改善箇所説明図

基準不適合発生箇所

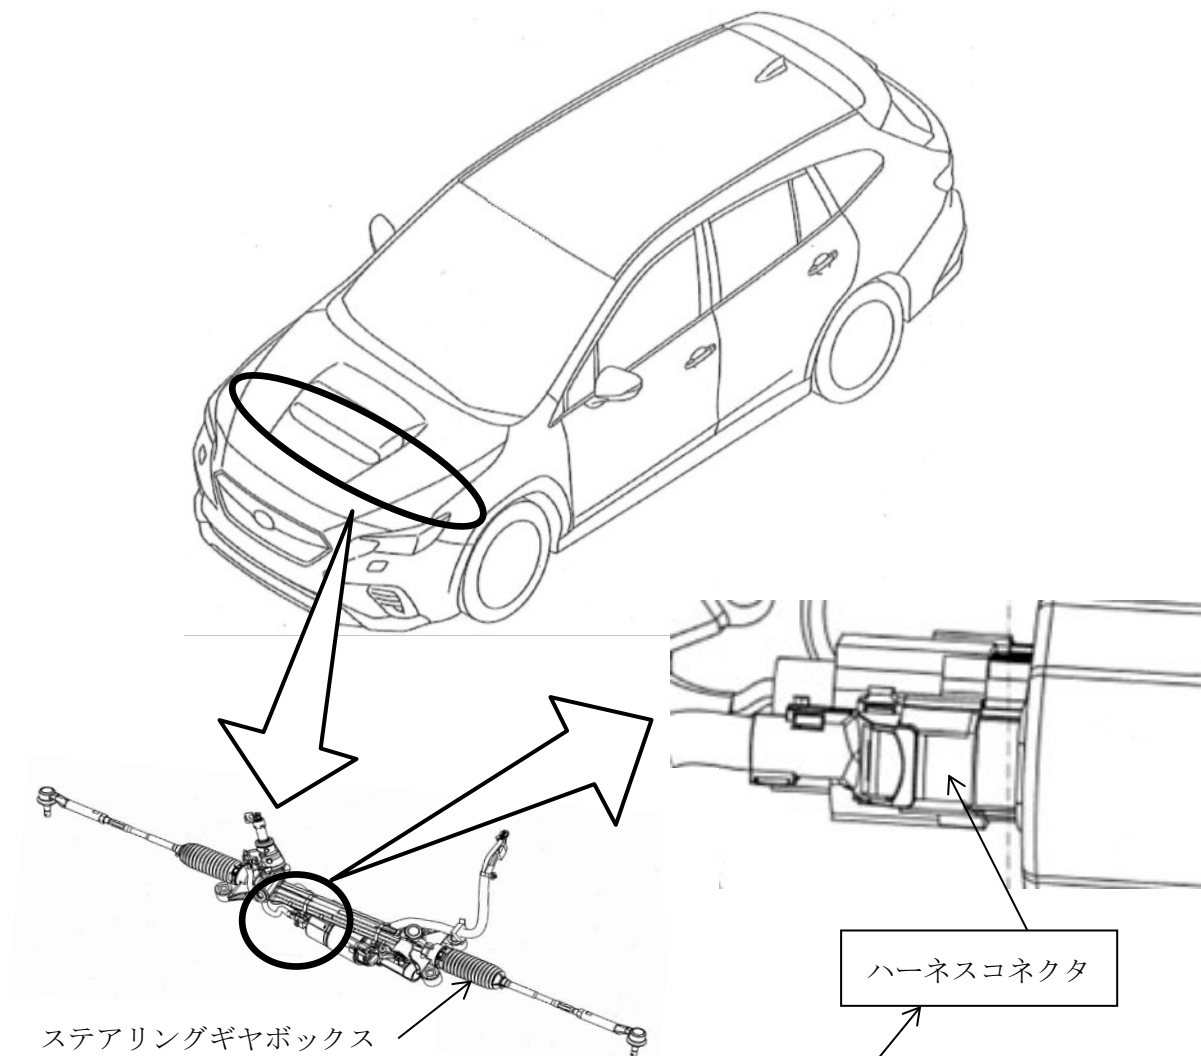
電動パワーステアリングにおいて、ハーネスコネクタの組付け作業が不適切であったため、正しく嵌合されていないものがある。そのため、走行振動等によりコネクタがはずれると警告灯が点灯するとともにステアリングの操作力が増大するおそれがある。

全車両、コネクタが正しく嵌合されているか点検する。正しく嵌合されていない車両はステアリングギヤボックスを新品に交換する。

識別: 打刻車台番号の末尾『右』に黄色ペイントを塗布する。
